**RAPPORT DE MISE EN SERVICE D'UNE INSTALLATION ELECTRIQUE / CONTRÔLE PÉRIODIQUE****Données générales**

Lieu du contrôle:	Avenue du Renouveau 31/52 , 1140 EVERE			
Propriétaire:	DANLOY			
Client:	Directverkoop.com Sprl,Résidence Parc Avenue Rue des moulins 76/2, 7700 MOUSCRON			
Type de locaux:	Appartement	Distributeur d'énergie: /		
Code EAN:	??			
Installateur:	/			
N° TVA:	/	ou n° carte ID: /	Émis à: /	le /
Agent-visiteur:	Rinus Messely			Date du contrôle: 25/11/2015

Conformément aux exigences (conditions) du Règlement général sur les installations électriques (RGIE)				
Type contrôle:	Art 276bis	Transfert de propriété		
Info complément:	/			
Réinspection à:	/

**Schéma d'implantation simplifié (< 01/10/1981) ou photo de l'installation électrique (> ou < 01/10/1981)**

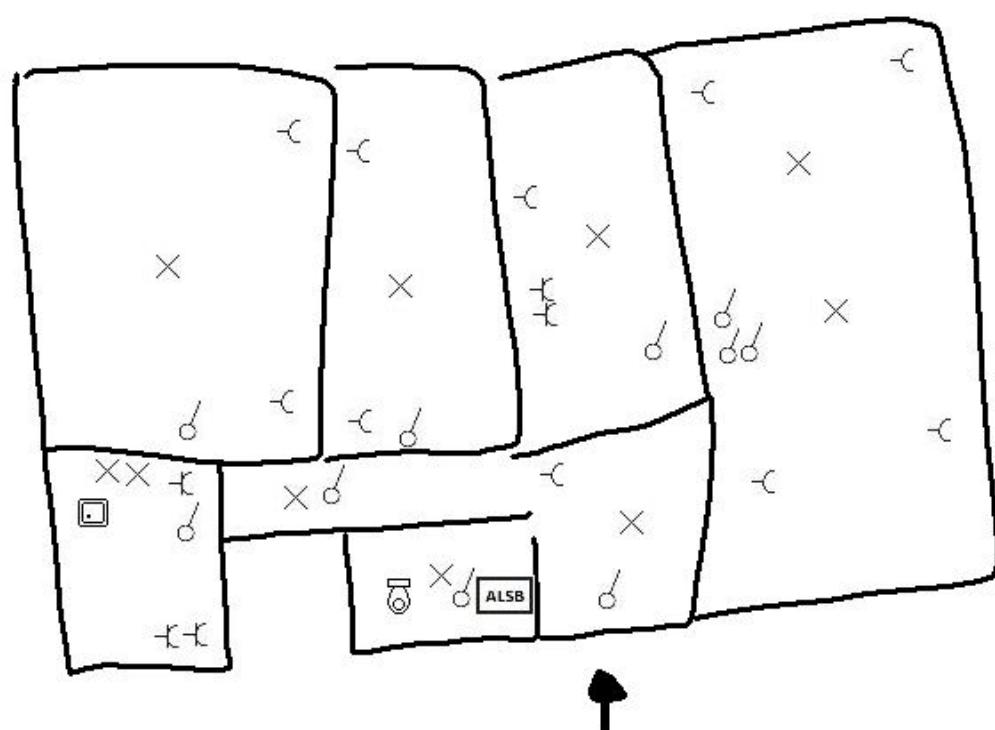
- 4.07. : Les pièces nues sous tension et accessibles ne sont pas protégées correctement. (art 19)
- 4.10. : Réalisez ou complétez le repérage de chaque circuit et/ou appareillage, bornes de raccordement etc. à indiquer ou à compléter. (lisibilité et qualité durable) (art 16, 248, 252)
- 4.18. : Le(s) coffret(s) de répartition n'ont pas pu être ouvert(s) dûs aux fusibles et/ou les disjoncteurs à broche qui ne peuvent pas ou difficilement être enlevés. Le câblage interne n'a pas pu être vérifié.

- 6.03. : Absence d'éléments de calibrage des coupe-circuit à fusibles, des disjoncteurs à broches, fusibles Diazed et des disjoncteurs de branchement (art 251.01)
- 6.11. : Circuits à équilibrer : les fusibles doivent être de la même intensité nominale. (art 117)
